Commissione Tecnica di Verifica dell'Impatto Ambientale – VIA e VAS

Parere n. 340 del 24 ottobre 2022

Progetto:	<p><i>Variante ex Art. 169 Dlgs n. 163/2006</i></p> <p><i>Itinerario Napoli-Bari</i> <i>Raddoppio tratta Cancello-Benevento II Lotto funzionale</i> <i>Frasso Telesino – Vitulano</i> <i>3° sublotto San Lorenzo-Vitulano</i> <i>Progetto esecutivo</i></p> <p>IDVIP 8619</p>
Proponente:	<p><i>R.F.I. Rete Ferroviaria Italiana S.p.A.</i></p>

Figura 1: Intersezione tra la NV14 e la SP 106

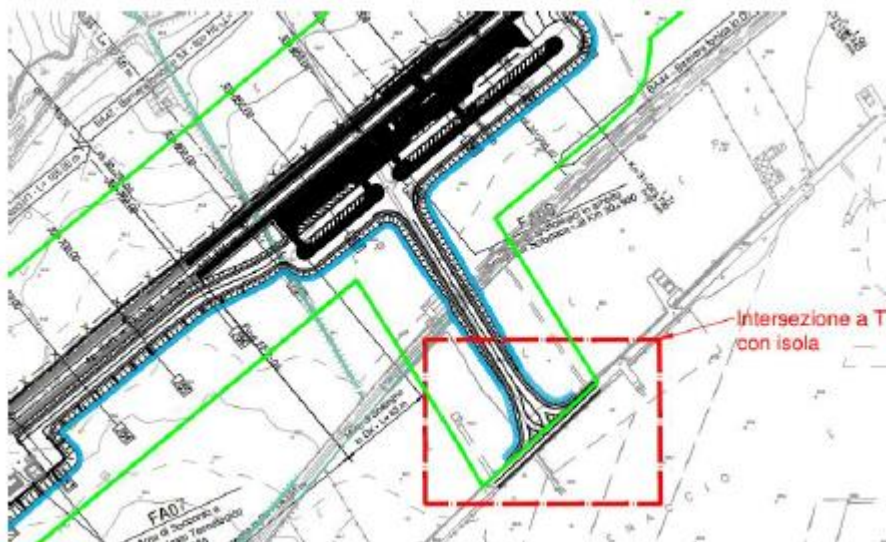
Rispettare, relativamente alla intersezione con la SP 106 al km. 30+900 presso la fermata di Solopaca, le norme sulle intersezioni a rotatoria di cui al D.M. 19 aprile 2006 attraverso l'introduzione di una intersezione del tipo "a goccia" (Provincia di Benevento n.6).

Nel progetto definitivo, l'incrocio non prevedeva l'intersezione a goccia.

Nel Progetto esecutivo è stata inserita un'isola divisionale in luogo dell'intersezione a "T". L'intersezione è stata adeguata secondo le norme DM 2006 per la costruzione delle intersezioni stradali. La modifica dell'intersezione ha previsto la realizzazione delle isole di traffico che consentono la corretta separazione delle varie manovre di svolta dei veicoli.

Figura 2: Inserimento di rotatoria all'intersezione tra NV15

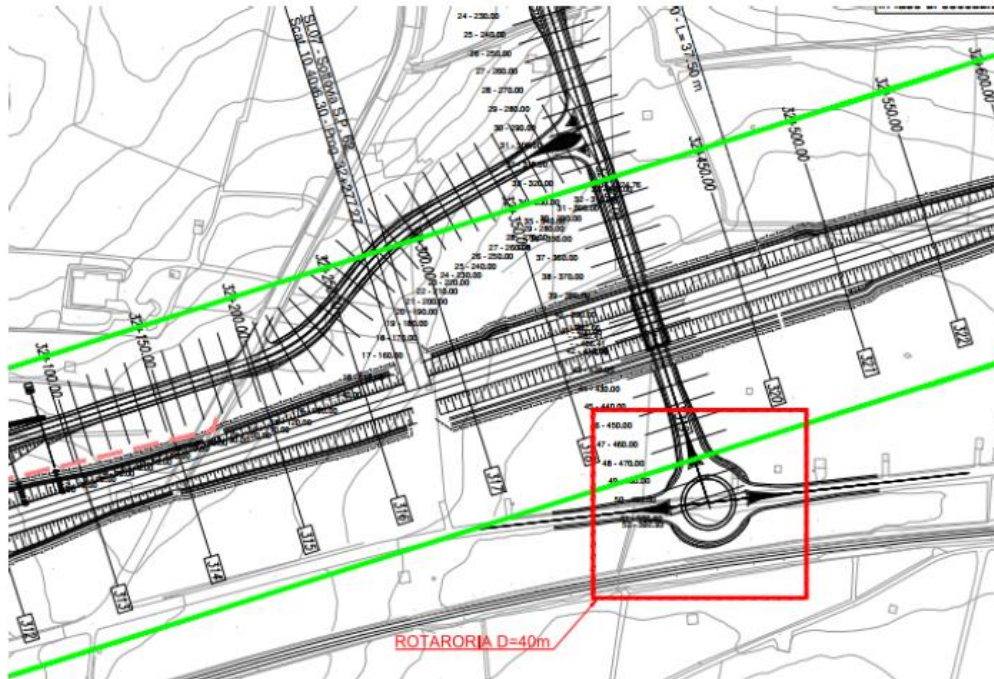
Rispettare, relativamente alla variante SP 81 al km 31+800 con previsione della chiusura della strada provinciale e deviazione del traffico sulla SP 88 al Km 32+500, le norme funzionali e geometriche per la costruzione delle strade di cui al D.M. 5 novembre 2001 - Categoria C1 e le norme sulle intersezioni a rotatoria di cui al D.M. 19 aprile 2006 attraverso l’introduzione di una rotatoria sulla SP81 (Provincia di Benevento n. 7);

Il progetto definitivo prevedeva una semplice intersezione a T. Il progetto di adeguamento, sviluppato tenendo conto della prescrizione, prevede la risoluzione dell’interferenza mediante la realizzazione di un nuovo tracciato, fuori sede, con opera di attraversamento in sottovia in corrispondenza della progressiva km 32+400 della linea ferroviaria.

La connessione con la SP106 sarà effettuata con una intersezione a raso del tipo a rotatoria.

Figura 3: Abbassamento della livelletta

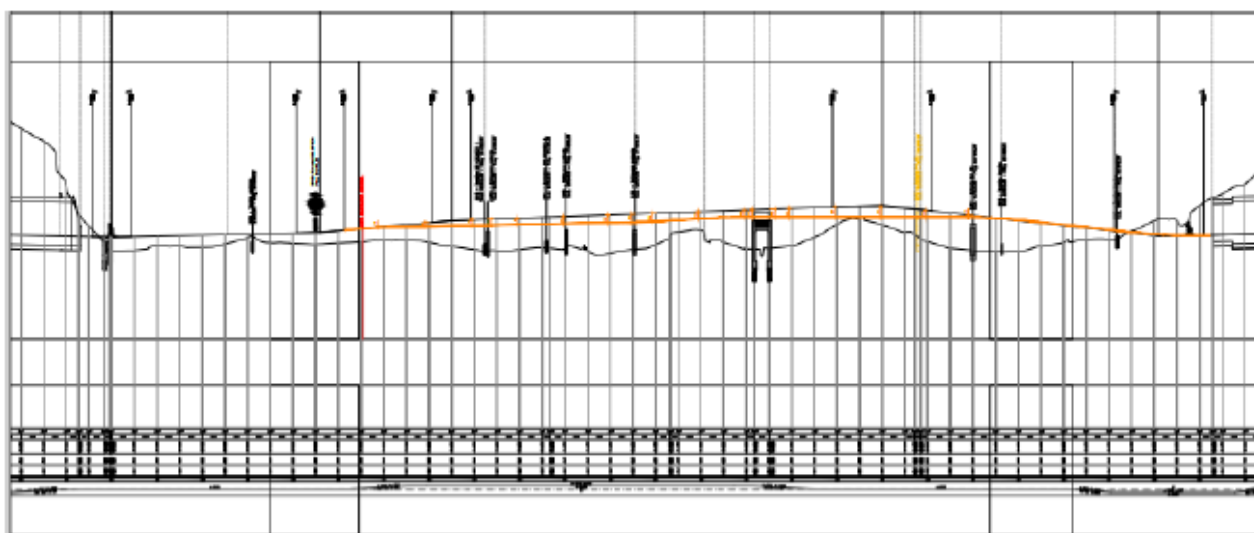
Abbassare quanto più possibile la livelletta ferroviaria tra la fine della fermata di Solopaca e la zona di imbocco della galleria Cantone riducendo di almeno due metri la quota del ferro sul viadotto Capuano e modificando la tipologia delle opere di scavalco del Rio Capuano (Comune di Guardia Sanframondi n. 1d).

Il tratto interessato dall'abbassamento della livelletta va dalla pk 31+000 circa alla pk 32+900 ovvero dalla fermata di Solopaca, per poi riallinearsi al tracciato da Progetto Definitivo in corrispondenza del tombino IN12. All'interno di questo tratto ricadono varie opere che è stato necessario modificare nel PE per l'ottemperanza alla prescrizione ed in particolare:

Di queste, l'opera maggiormente interessata dall'abbassamento della livelletta è il VI12, per il quale viene richiesto espressamente che venga abbassato di 2m. Inoltre, si prevede anche la variazione della tipologia e dello spessore dell'impalcato. Alle suddette variazioni si aggiunge anche la richiesta inserita nella prescrizione di considerare anche una riduzione di 5 m nella luce dell'impalcato, portandola a 30 m.

Figura 6: PD – Viabilità NV23

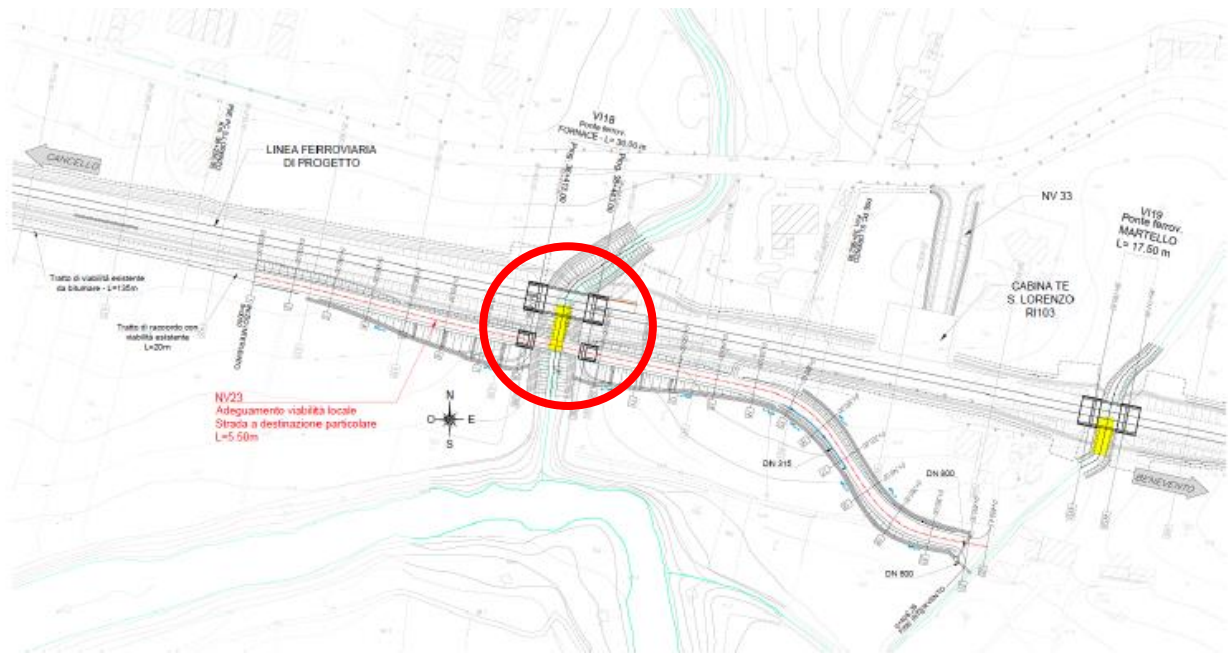
Prevedere una nuova viabilità che collega le abitazioni interessate dalla soppressione PL alla Pk 37+900 direttamente alla S.P. 106 lato Teleso, utilizzando in parte il sedime della Linea Storica (Comune di Ponte n. 3).

In sede di PD era stata sviluppata la viabilità NV23, come adeguamento della viabilità locale esistente in corrispondenza del tratto della nuova linea ferroviaria compreso tra il km 38+300 ed il km 38+650, necessaria al fine di garantire continuità ai collegamenti locali esistenti adiacenti la linea ferroviaria di progetto. L'intervento di adeguamento prevedeva, in particolare, un nuovo collegamento stradale tra i rami della rete locale esistente prossimi alla nuova linea ferroviaria, ed è caratterizzato da un'opera di attraversamento costituita da un nuovo ponte stradale (NW02, evidenziato con un cerchio in Figura 6) adiacente al nuovo ponte ferroviario "Fornace", compreso tra pk 38+413 e pk 38+443, (VI18) e di pari luce (L=30).

In ottemperanza alla prescrizione n. 48, è prevista in PE la realizzazione del prolungamento della NV23 fino all'innesto con NV21 (nuova viabilità NV23A) in affiancamento alla LS. Detto prolungamento ha implicato la realizzazione dei due ponti denominati NW03 e NW04, uno per superare il Vallone del Corpo, l'altro per superare il Vallone del Lago. Entrambe le opere per essere realizzate necessitano della demolizione di una opera esistente.

Figura 9: Fase 2

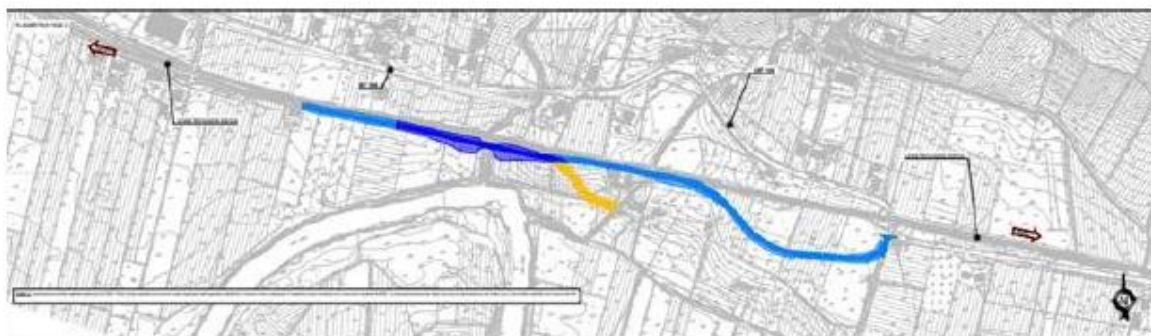
2. Realizzazione della Viabilità NV23B (in blu) e successiva demolizione dell'ultimo tratto della Viabilità NV23 (in giallo)

Il recepimento della prescrizione congruente con le indicazioni condivise tra il RdP ed il Comune di Ponte ha comportato quindi le modifiche progettuali della NV23B e realizzazione di un nuovo ponte stradale NW05, al posto dei NW03 e NW04.

Figura 11: Stralcio planimetria PD (in alto) e PE (in basso)

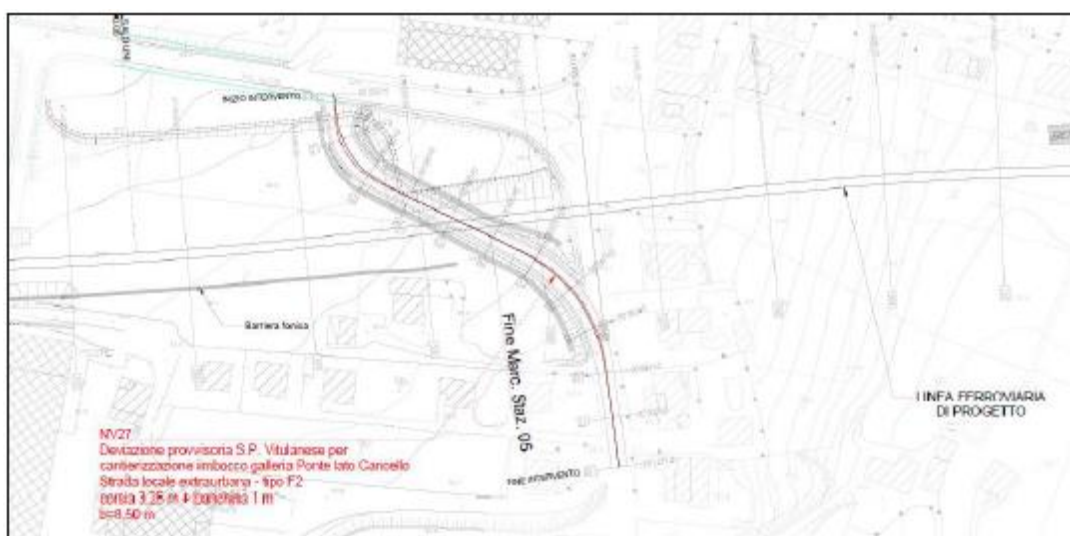
Prevedere per la deviazione provvisoria della SP 108 "vitulanese", nell'ambito della cantierizzazione dell'imbocco della galleria "Ponte" lato Cancello, l'intersezione con la strada SP 159 "Variante di Ponte" del tipo a rotatoria (Provincia di Benevento Settore Viabilità n. 2 dell'allegato 2)".

La viabilità in oggetto riguardava la deviazione provvisoria alla S.P. 4 "Vitulanese" (NV27A), ed era finalizzata a garantire continuità al collegamento stradale esistente durante le fasi di lavorazione connesse con la realizzazione del tratto di imbocco in artificiale lato Cancello della galleria "Ponte" (GA12). La progettazione esecutiva della viabilità provvisoria NV27 è stata sviluppata in ottemperanza alla suddetta Prescrizione, come riportato nello stralcio planimetrico. La connessione con la S.P. 106 è effettuata con un'intersezione a raso del tipo a rotatoria, di diametro pari a 32 m, costituita da un'isola centrale, una fascia per facilitare la svolta a sinistra ai veicoli pesanti, un anello circolatorio percorribile a senso unico antiorario e da isole divisionali materializzate.

L'invento è finalizzato a garantire continuità al collegamento stradale esistente durante le fasi di lavorazione connesse con la realizzazione del tratto di imbocco in artificiale compreso tra il km 41+758 ed il km 41+850 (GA12).

Figura 12: Stralcio planimetria PD (in alto) e PE (in basso)

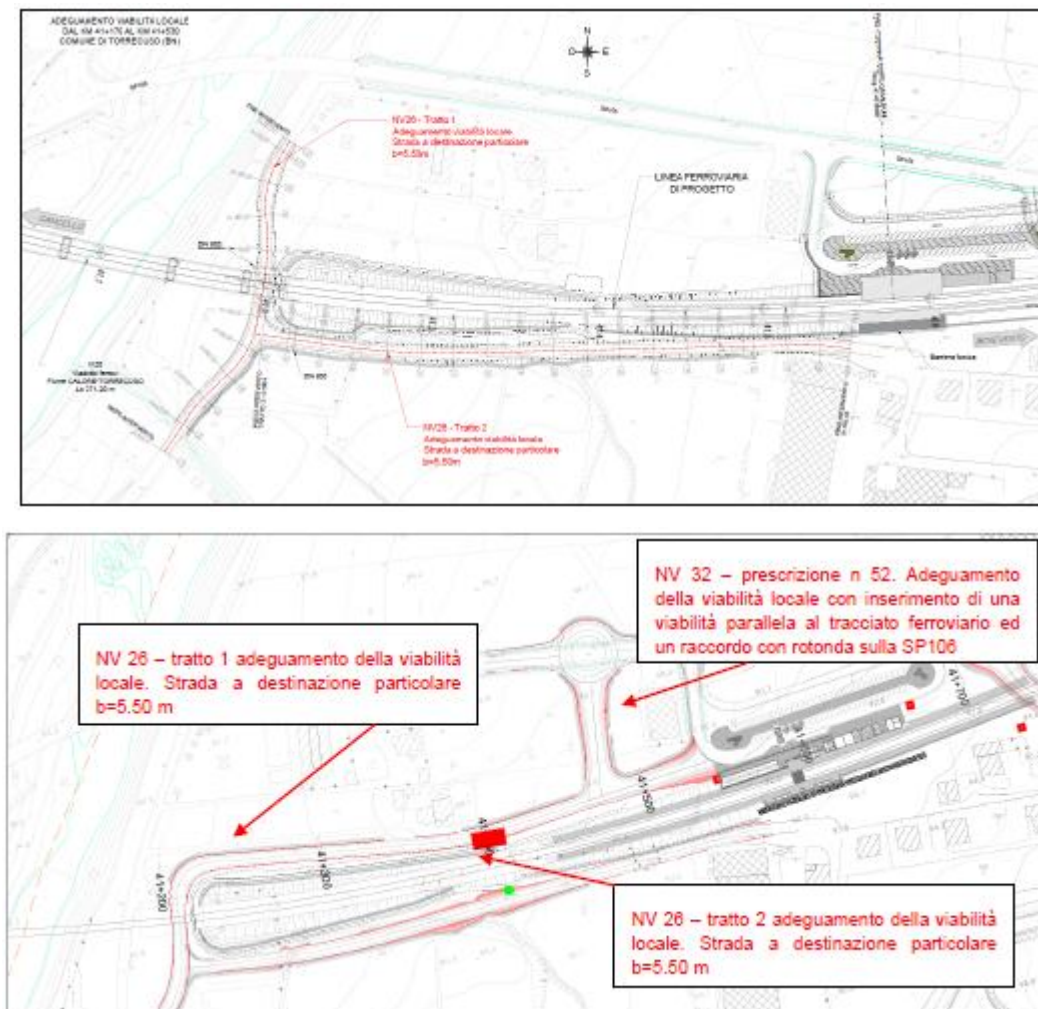
Realizzazione del collegamento del raccordo della NV26 con la SP 106 mediante una viabilità con tracciato parallelo alla linea ferroviaria, che si innesta sulla NV26 e sulla viabilità del parcheggio della stazione, quest'ultima connessa alla SP 106 con l'inserimento di una rotonda, come rappresentato nello specifico allegato grafico (Comune di Torrecuso nn. 13 e 14 dell'allegato 2)

Nell'ambito del PD la viabilità NV32 aveva lo scopo di garantire il collegamento della S.P. 106 con le aree di parcheggio a servizio della nuova Fermata Ponte-Casalduni.

L'area interessata si riferisce ad una zona di raccordo tra la zona artigianale-commerciale e la viabilità esistente, già posta al servizio della Stazione Ferroviaria mediante il prosieguo fino alla strada provinciale Vitulanese, in modo che il traffico pesante non vada a gravare sulle vie comunali dimensionalmente inadeguate.
